COMMISSION ROYALE DES MONUMENTS ET DES SITES
KONINKLIJKE COMMISSIE VOOR MONUMENTEN EN LANDSCHAPPEN

Objet : FOREST. Avenues Besme, Jupiter et Gabriel Fauré – parc Jupiter.
Demande de permis unique portant sur le réaménagement de la plaine de jeux et sur la proposition de palette végétale (art. 191).

Avis conforme de la CRMS

A gauche, la situation existante de la zone concernée par la plaine de jeux.
A droite, la proposition jointe à la demande de PU en 2021 (extraits du dossier)

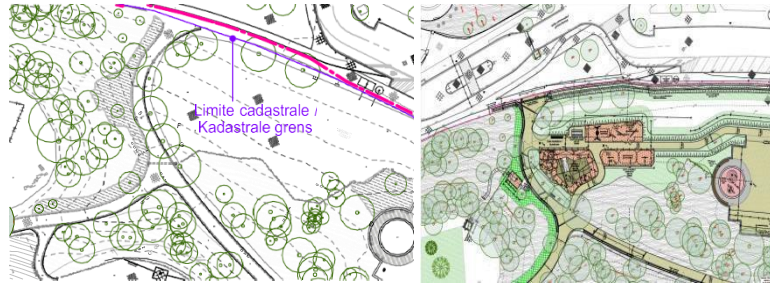
Bien que l'ampleur et la configuration de la plaine de jeux aient été revues, la CRMS estime que le nouveau projet de plaine de jeux ne répond pas à son avis du 13 janvier 2021¹ et ne témoigne toujours pas d'une approche paysagère intégrée.

Ainsi, bien que la plaine de jeux ait été rapprochée de la zone de lisière et qu'elle ne soit plus morcelée, le toboggan de la plaine de jeux est maintenu de l'autre côté du chemin et n'a donc pas été inclus dans le regroupement des différents espaces de jeux. Sa structure de 9 mètres de haut, particulièrement massive et monumentale, sera très visible et peu adaptée à la qualité patrimoniale du parc Jupiter.

La Commission est défavorable au maintien du toboggan de l'autre côté du chemin et demande de le déplacer à proximité du nouveau module de jeux et d'y faire aboutir son arrivée (dans la même zone). Elle demande de privilégier un modèle de toboggan moins élevé et plus léger pour l'intégrer discrètement au reste du parc, voire de jouer avec le dénivelé pour minimiser son impact en hauteur. La Commission invite le demandeur à considérer ce volet du dossier comme de l'architecture du paysage et à mieux tirer parti des potentiels et caractéristiques du site pour répondre aux besoins ludiques.

A gauche, la situation projetée du toboggan (coupe G). A droite, celle de la plaine de jeux avec la rambarde (coupe E)
(extraits du dossier)

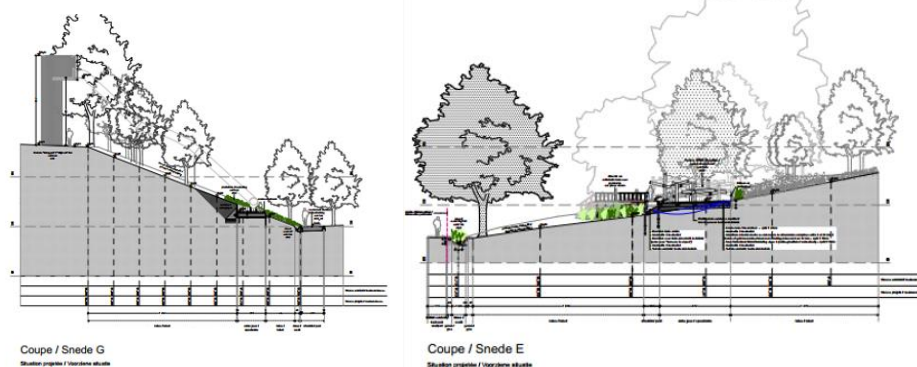
En ce qui concerne la nouvelle structure en bois, la CRMS n'est pas favorable au modèle de rambarde qui risque d'être très visible aussi. Elle demande d'opter pour un modèle plus discret ou d'adapter le module de jeux à la morphologie du terrain existant de manière à éviter ce type de dispositifs trop présents.
